Ministero dell' Ambiente e della Sicurezza Energetica

Parere n. 927 del 22 dicembre 2023

Progetto:	<p><i>Verifica di assoggettabilità alla VIA</i></p> <p>Nuovo svincolo autostradale sulla bretella di collegamento tratto Fiano-Romano - San Cesareo, in corrispondenza del Comune di Gallicano</p> <p>ID_VIP 5959</p>
Proponente:	Cospra S.r.l. Unipersonale

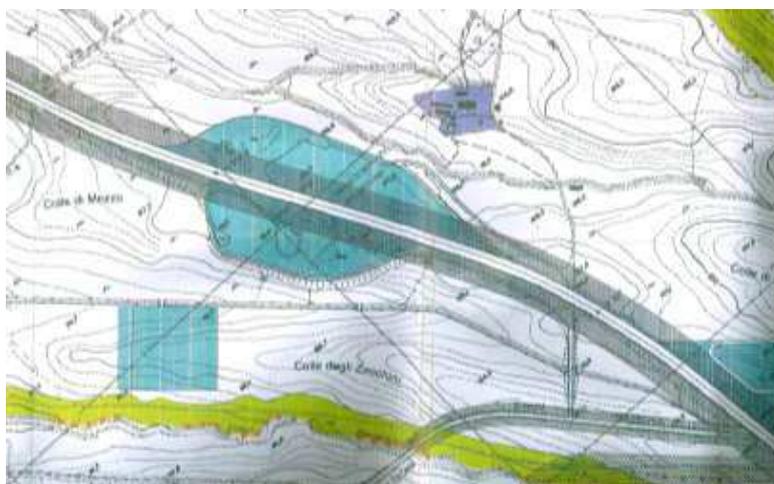
Va comunque osservato che la scelta effettuata del Proponente seppur apprezzabile per il minor impatto in termini di manufatti di attraversamento da realizzare aggiunge **una significativa estensione di aree coinvolte progettualmente aumentando il reale consumo di suolo** che va di fatto ad accumularsi al consumo generato dall'insediamento P.I.P. di cui però i dati attuativi non sono rintracciabili nello SPA; inoltre la componente del progetto a Est rispetto all'asta autostradale compromette i territori della Tenuta di Passerano.

RETICOLO IDRICO MINORE - l'intervento presenta una significativa interferenza in corrispondenza del casello OVEST di previsione

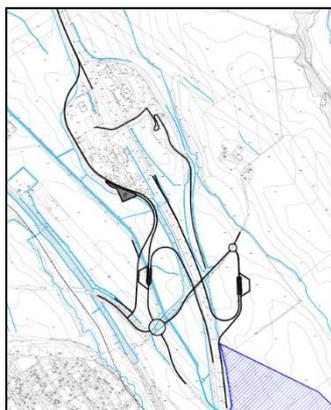
Inoltre – seppur lo SPA evidenzi che non ci si trova in ambiti critici - **potrebbe essere necessario coordinare la nuova raccolta acque con quella proveniente dalle piattaforme esistenti (piazze e impianto viario) al fine di adeguarne l'intero sistema ai più recenti principi di invarianza idraulica sullo scenario di dati idrologici e pluviometrici aggiornati** anche per tenere conto dei recenti cambiamenti climatici.
